**AVIS RELATIF À LA PROTECTION
CONTRE LES EVENTUELS EFFETS NOCIFS ET NUISANCES
PROVOQUÉS PAR LES RAYONNEMENTS NON IONISANTS
GÉNÉRÉS PAR DES ANTENNES ÉMETTRICES STATIONNAIRES**

Commune : LE ROEULX - Exploitant : ORANGE

Référence exploitant : 649C1_1 / 32649C1_1 / 42649C1_1/52649C1_1

Rapport n° 2645 / 2023

Figure 2 : Vue en plan des installations d'antennes dans un rayon de 300 mètres autour de l'installation faisant l'objet de la demande d'avis

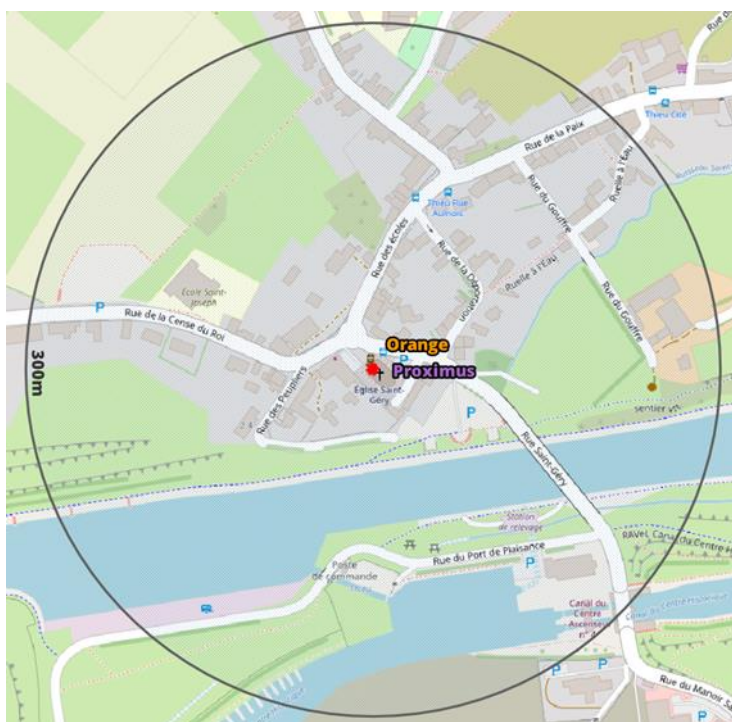
Compte tenu du nombre d'installations localisées dans la figure 2, il apparaît que l'intensité du rayonnement électromagnétique généré, dans les lieux de séjour situés à proximité de l'installation référencée dans le paragraphe 2, par l'ensemble des antennes émettrices stationnaires de l'ensemble des exploitants du même site d'antennes émettrices stationnaires respecte la limite fixée à l'article 4, § 2 du décret.
